STANOVISKO

k navrhovanej činnosti/stavbe „Senec – Juh Čierna voda, SO 01 – Vodovod, SO 02 – Splašková kanalizácia, SO 03 – Dažďová kanalizácia, SO 05 – Rekreačná vodná plocha SENEC – JUH ČIERNÁ VODA“ vypracované na základe jej odborného posúdenia v súlade s ustanovením § 16a ods. 3 zákona č. 364/2004 Z. z. o vodách a o zmene zákona SNR č. 372/1990 Zb. o priestupkoch v znení neskorších predpisov (vodný zákon) v znení neskorších predpisov

Výskumný ústav vodného hospodárstva Bratislava na základe odborného posúdenia predloženej navrhovanej činnosti/stavby „Senec – Juh Čierna voda, SO 01 – Vodovod, SO 02 – Splašková kanalizácia, SO 03 – Dažďová kanalizácia, SO 05 – Rekreačná vodná plocha SENEC – JUH ČIERNÁ VODA“ poskytuje nasledovné stanovisko:

Obrázok č.1 Záujmové územie – dotknuté útvary podzemných vôd

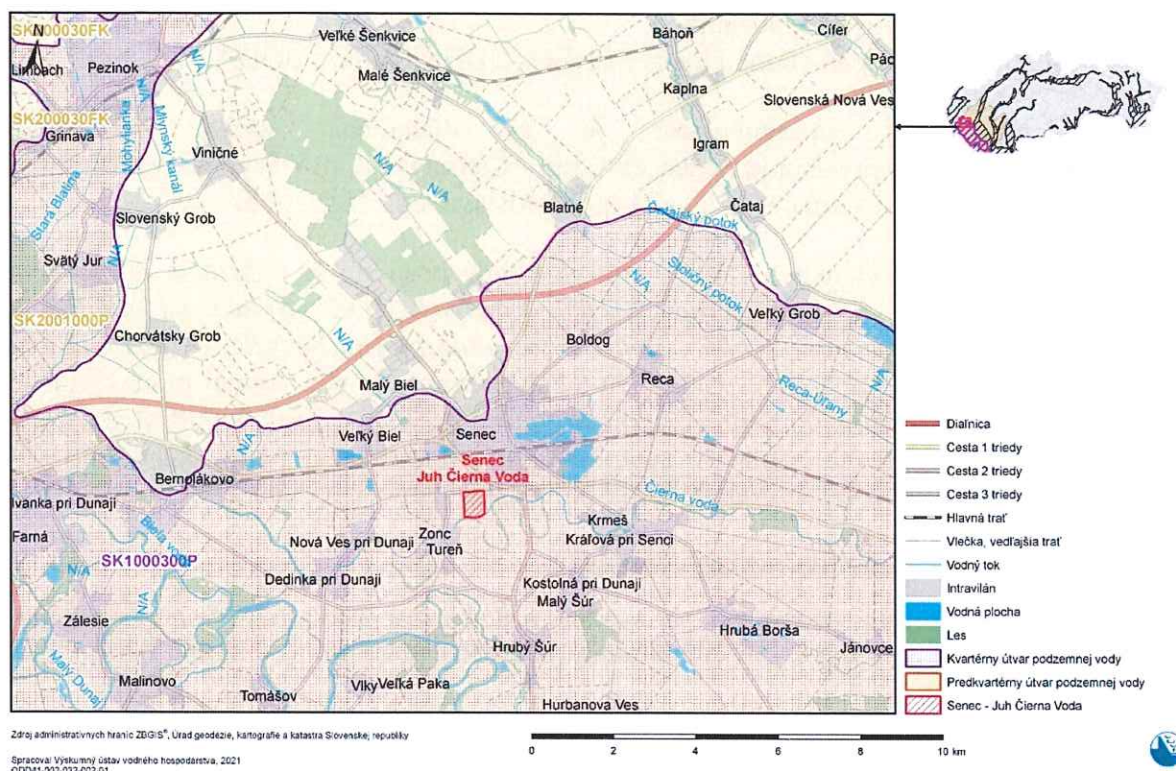
Lokalita navrhovanej činnosti/stavby „**Senec – Juh Čierna voda, SO 01 – Vodovod, SO 02 – Splašková kanalizácia, SO 03 – Dažďová kanalizácia, SO 05 – Rekreačná vodná plocha SENEK – JUH ČIERNÁ VODA**“ je situovaná v čiastkovom povodí Váhu. Dotýka sa dvoch útvarov podzemnej vody, a to útvaru podzemnej vody kvartérnych sedimentov SK1000300P

Medzizrnové podzemné vody kvartérnych náplavov centrálnej časti Podunajskej panvy a útvaru podzemnej vody predkvartérnych hornín SK2001000P Medzizrnové podzemné vody centrálnej časti Podunajskej panvy a jej výbežkov (tabuľka č. 1 a obrázok č.1).

Obrázok č.2 Mapa dokumentačných bodov a zraniteľnosti podzemných vôd

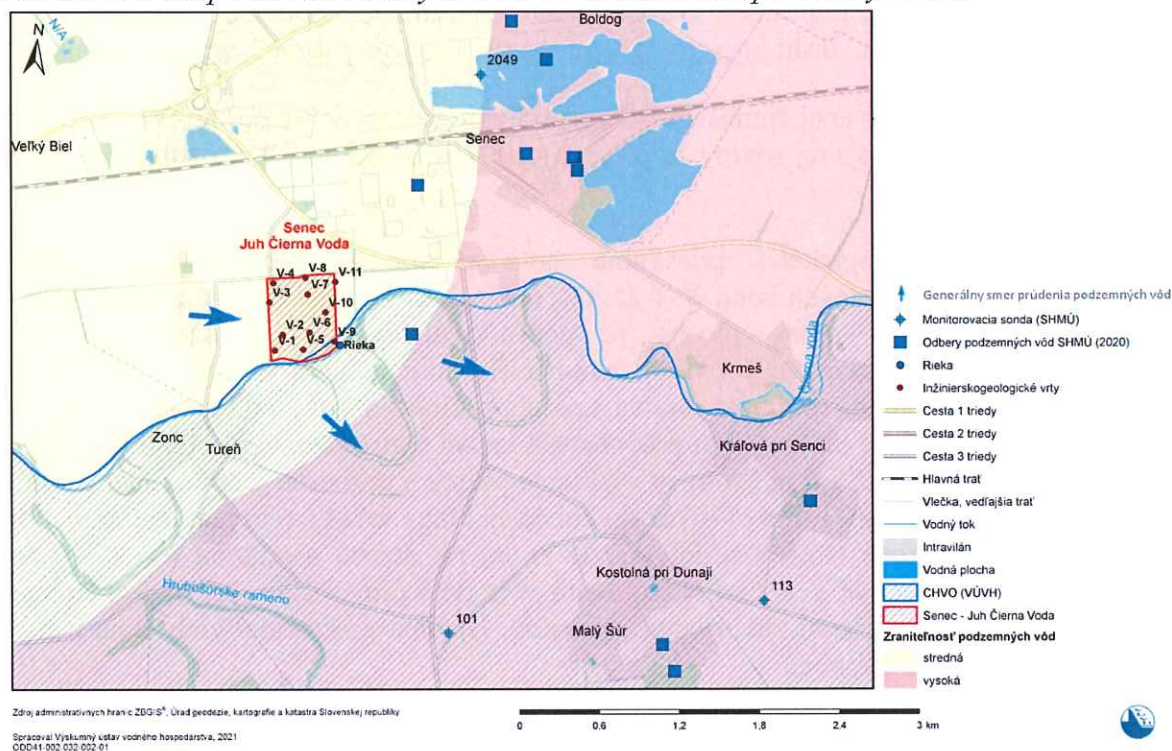
V rámci inžinierskogeologického prieskumu bolo priamo na posudzovanej lokalite realizovaných 11 prieskumných sond V-1 až V-11 (obrázok č. 2). Litologický profil v mieste navrhovanej rekreačnej vodnej plochy je podľa realizovaných prieskumných sond v najvrchnejšej časti reprezentovaný vrstvou humusového siltu do hĺbky 0,3 m p.t. (V-2) -.- 0,4 m p. t. (V-6), pod ktorým sa nachádza vrstva strednoplatického ílu do hĺbky 1,1 m (vo vrte V-2) , kým vo vrte V-6 do hĺbky 0,9 m pokračovala vrstva siltu s nízkou plasticitou. V hĺbke 1,1 až 1,4 m (V-2) a 0,9 až 1,6 m (V-6) sa vyskytuje piesok s prímiesou jemnozrnnej zeminy. Od úrovne 1,4 m (V-2) resp. 1,6 m (V-6) až do konečnej hĺbky vrtu t.j. 6 m pod terénom, bolo overené súvrstvie tvorené stredne uľahlými zle zrnými štrkami s valúnmi \varnothing 1 – 3 cm, ojedinele 5 cm. Len v sonde V – 2 bol v štrkovom súvrství v úrovni 2,7 – 3,1 m pod terénom dokumentovaný tenký horizont zle zrných pieskov. Hladina podzemnej vody bola zistená v hĺbke 4,1 – 4,5 m pod terénom.

Posudzovaná lokalita sa nachádza v území so strednou zraniteľnosťou podzemných vôd (obrázok č. 2). Je súčasťou vodohospodársky najvýznamnejšieho hydrogeologického rajónu v Slovenskej republike a nachádza sa na hranici chránenej vodohospodárskej oblasti Žitný ostrov.

Obrázok č.3 Vyznačená predmetná lokalita s odkrytými plochami podzemnej vody

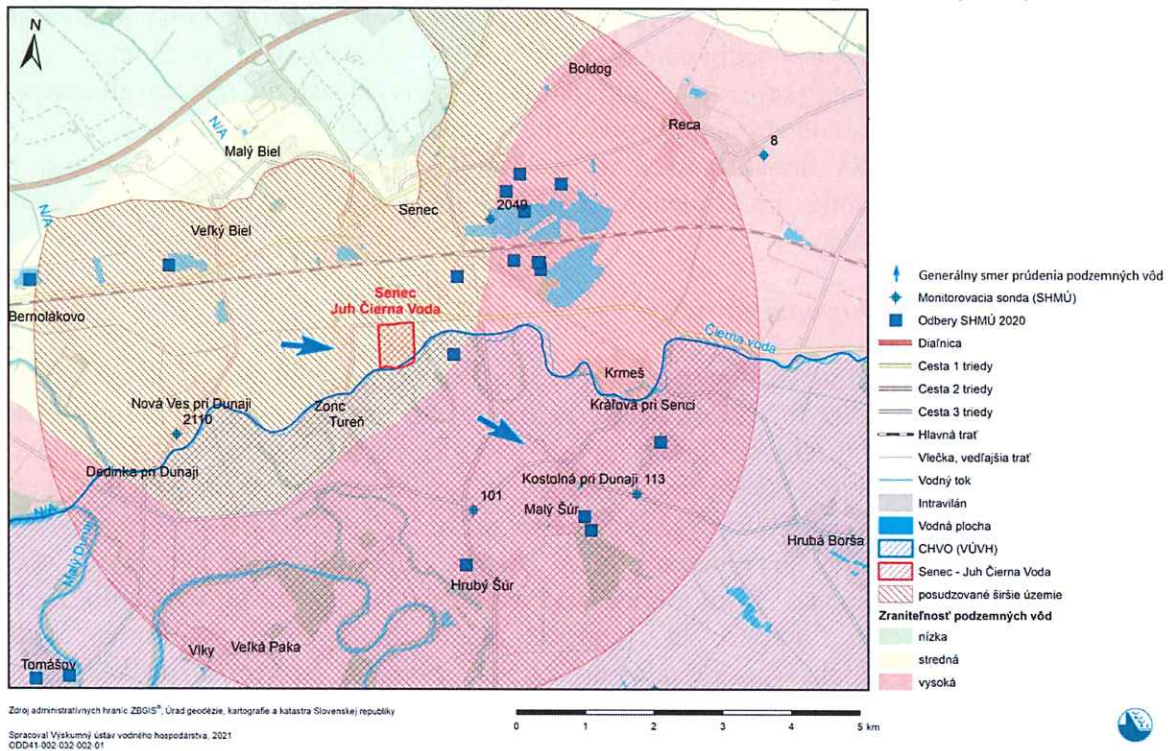
V širšom okolí predmetnej lokality sa nachádzajú viaceré odkryté plochy podzemnej vody, resp. štrkoviská - Obrázok č. 3. Na ploche s rádiusom 5 km od lokality navrhovanej činnosti, ktorá predstavuje 77,07 km² sa v súčasnosti nachádzajú odkryté vodné plochy tvorené podzemnou vodou s rozlohou 1,66 km², čo zodpovedá 2,15 % územia. Plánovaná rekreačná vodná plocha bude mať rozlohu 0,023 km², čo v posudzovanom území (rádius 5 km od lokality) predstavuje nárast plochy tvorenej odkrytými podzemnými vodami o 0,03 % na 2,18 %.

Vodné plochy v útvare SK1000300P tvoria plochu 11 351 866 m², t.j. 11,352 km². Z uvedeného vyplýva, že realizáciou rekreačnej vodnej plochy SO – 05 na lokalite Senec – Čierna voda sa rozloha vodných plôch v útvare zvýši o 0,0014 %. Odkryté plochy podzemnej vody v súčasnosti predstavujú 0,6805 % (11,352 km²) z celkovej plochy útvaru SK1000300P a po realizácii posudzovanej vodnej plochy to bude 0,6819 % (11,375 km²). Uvedené indikuje prijateľné kumulatívne riziko vo vzťahu k zmene hladiny a režimu podzemnej vody v rámci útvaru (plochy boli vypočítané z vrstvy referenčných údajov ZB GIS). Upozorňujeme však, že narastajúci podiel odkrytých podzemných vôd zvyšuje potenciálne riziko znečistenia podzemných vôd v útvare podzemnej vody SK1000300P.

Územie dotknuté navrhovanou činnosťou nie je súčasťou územia európskeho významu, chránených území podľa zákona č. 543/2002 Z. z. o ochrane prírody a krajiny v znení neskorších predpisov ani ochranných pásiem vodných zdrojov. Lokalita, na ktorej bude umelá vodná plocha vybudovaná, avšak svojou juhovýchodnou časťou hraničí s významnou chránenou vodohospodárskou oblasťou Žitný ostrov (ustanovená zákonom č. 305/2018 Z. z. o chránených oblastiach prirodzenej akumulácie vôd a o zmene a doplnení niektorých zákonov) (obrázok č. 3).
